Täydennys

IR264984 1 (6)

**Liminka happamien sulfaattimaiden hyödyntäminen meluvallissa ME11,
ympäristölupahakemuksen täydennys**

Kuva 1. Meluvallit, joiden kuivatusvedet ohjataan samaan ojastoon. Alueelle on suunniteltu kaarreojikaisu.

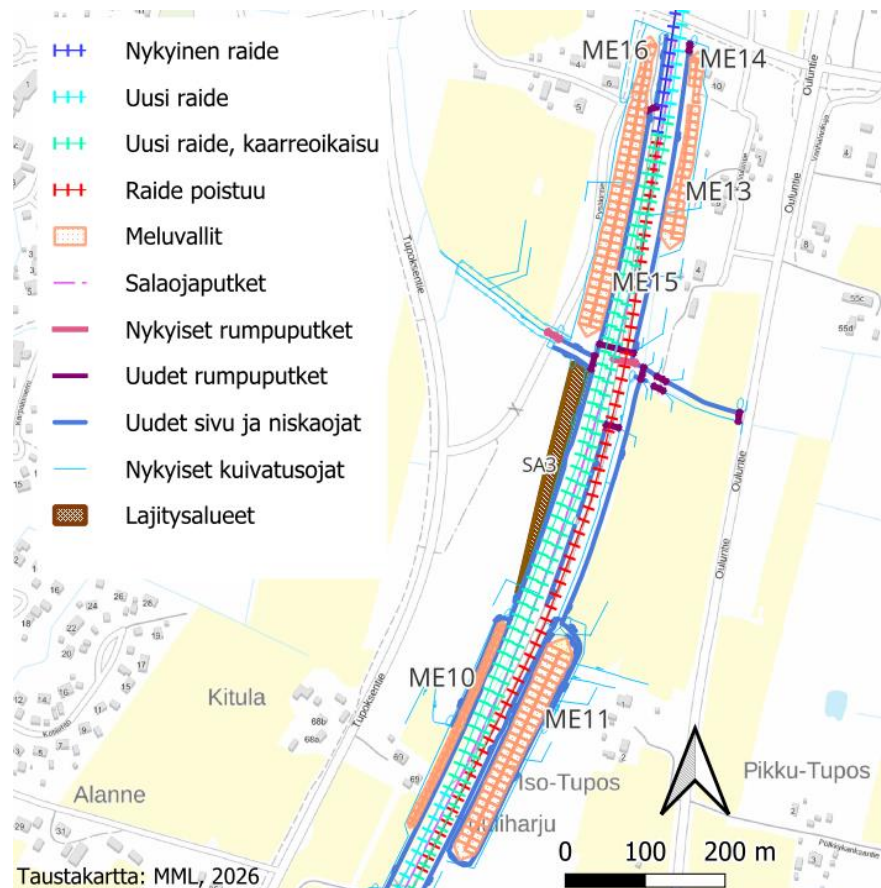
Hakemuksen mukaan hakemuksen mukaisen vallin ME11 kanssa samaan ojastoon puretaan sijoitusalueen 3 sekä muiden, ei-luvitettavien meluvallien vedet. Mitä nämä ei-luvitettavat vallit ovat ja millä perusteella osalle valleista haetaan lupaa ja osalle ei?

Samaan ojaan puretaan meluvallien ME10 ME13, ME14, ME15 ja ME16 vedet. Meluvallit ja uudet kuivatusojat on esitetty kuvassa yksi. Meluvallien ME10 ja ME 11 vedet laskevat kohti pohjoista, meluvallien ME13, ME14, ME15 ja ME16 kuivatusvedet laskevat etelään.
